DIRECCION DE PLANEACION DE ALMACENES GERENCIA DE CORNERS		CHECKLIST DE REVISION DE PROYECTO	
DATOS DEL PROYECTO		TIPO DE REQUERIMIENTO	
NOMBRE		CORNER NUEVO	REUBICACIÓN
ALMACEN		REDUCCIÓN	CAMBIO DE IMAGEN
M2		AMPLIACIÓN	MUEBLE SUELTO
FECHA DE AUTORIZACIÓN			
AUTORIZADO POR			
PUNTOS A GARANTIZAR EN LA INSTALACIÓN DE PROYECTOS CORNERS DE ACUERDO A LINEAMIENTOS Y CRITERIOS DE PROYECTOS CORNERS EN TIENDAS NUEVAS Y TIENDAS EN OPERACIÓN		CRITERIOS DE DISEÑO FULL CORNER PERIMETRO MODULAR + AMB MARCA SOFT CORNER PERIMETRO GENERICO+ ID + AMB MARCA PERIMETRO GENERICO+ ID + AMB GENERICO

L XALAPA 082

AMERICAN EAGLE

CROQUIS DE REFERENCIA
REFERENCIA
CLAVE: AEO-LIV-PLA-AE-XAL-JUN-06
No. DE HOJAS 1 DE 3

PLANTA PROYECTO ARQUITECTONICO

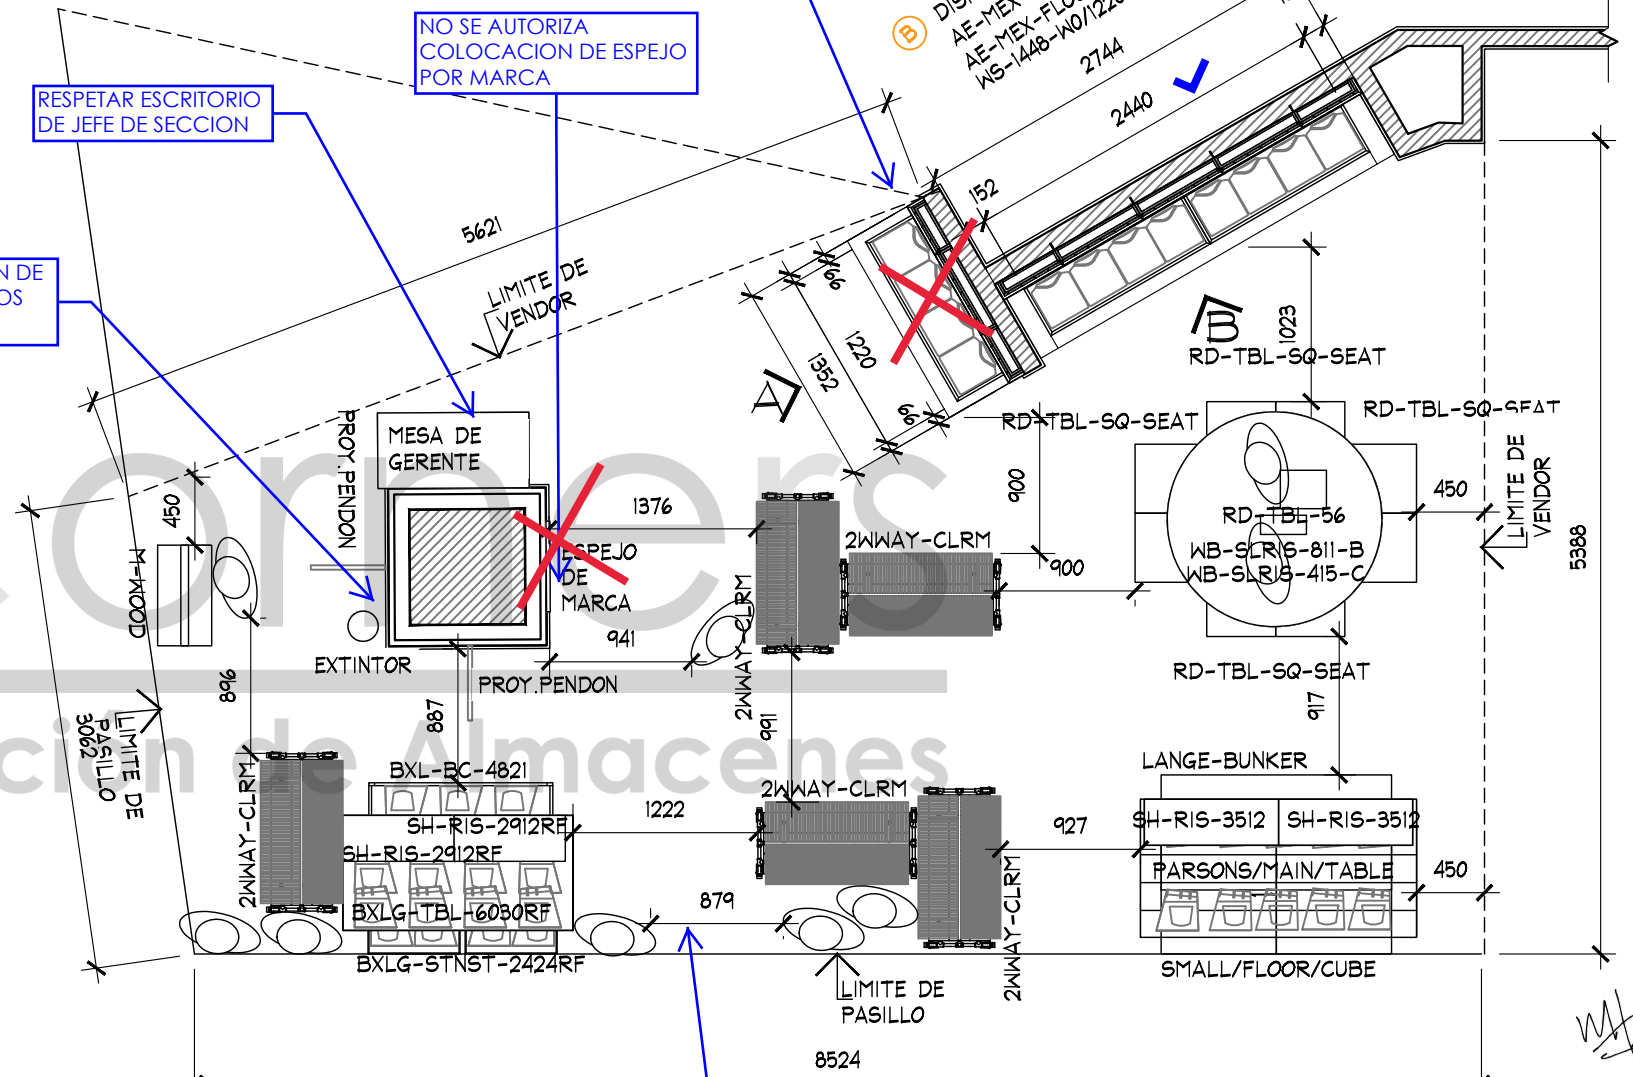
NO SE AUTORIZA PERÍMETRO SOBRE MURO FOCAL

NO SE AUTORIZA COLOCACION DE ESPEJO POR MARCA

RESPECTAR ESCRITORIO DE JEFE DE SECCION

RESPECTAR UBICACION DE EXTINTOR Y ELEMENTOS GRAFICOS

SE REQUIERE RETIRO DE MOBILIARIO GENERICO LIVERPOOL POR LA TIENDA .

SE REQUIERE RETIRO DE MOBILIARIO SLA CONVERSE .POR LIVERPOOL

CONTEMPLAR COLOCACION DE CONTACTO EN PERIMETROS POR THINK YA QUE AL MOMENTO DEL LEVANTAMIENTO NO FUERON VISIBLES

VALIDACION DE CARGA PENDIENTE POR COMPRAS

NO SE AUTORIZA CAMBIO DE PISO

ALZADO A
ESC. 1:50

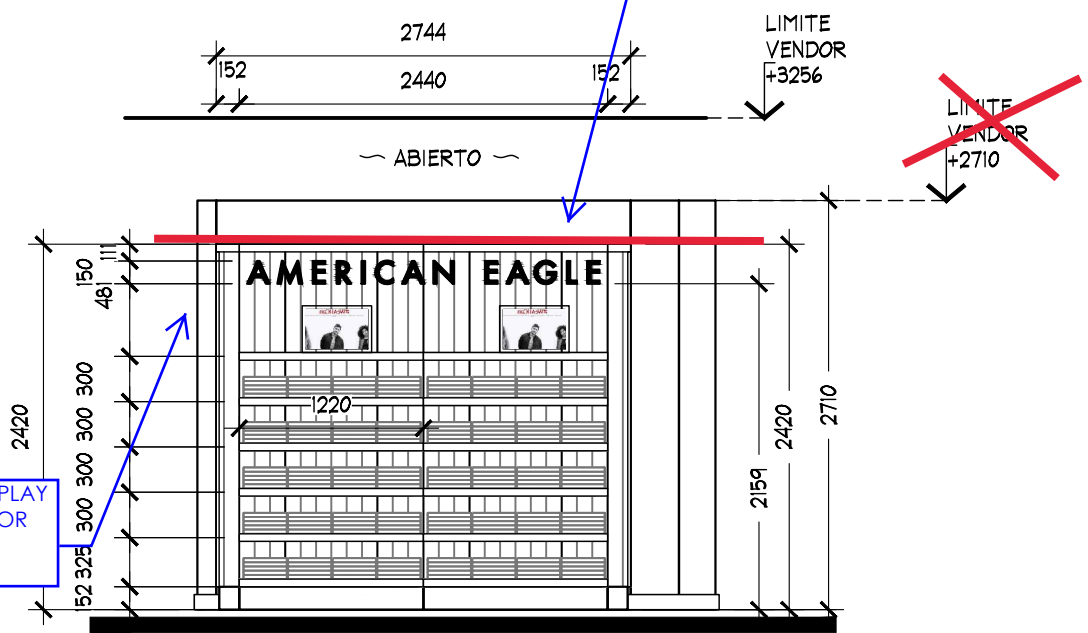
NO SE AUTORIZA PERÍMETRO SOBRE MURO FOCAL

CUALQUIER ELEMENTO DISPLAY DEBEREA SER VALIDADO POR LA DIRECCION CORRESPONDIENTE

LOGOTIPO ILUMINADO DEBERÁ RESPETAR MANUALES ELECTRICOS VIGENTES DE LIVERPOOL

SE AUTORIZA ALTURA DE 150 MM COMO ULTIMA ACTUALIZACION DE LA MARCA

FUERZA

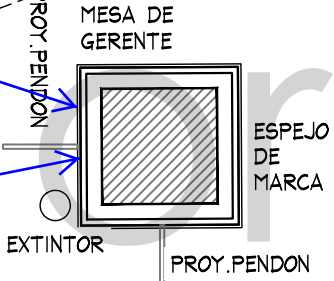
RESPETAR:
-ELEMENTOS GRÁFICOS
-ESPEJOS GENERICOS EXISTENTES (NO DE MARCA)
-MESA DE JEFE DE SECCION

NO SE AUTORIZA IDENTIFICACION EN COLUMNA

CONTEMPLAR SUMINISTRO Y COLOCACION DE CONTACTO NUEVO POR THINK PARA COLOCACION DE LETRERO ILUMINADO

NO SE AUTORIZA CAMBIO DE PISO
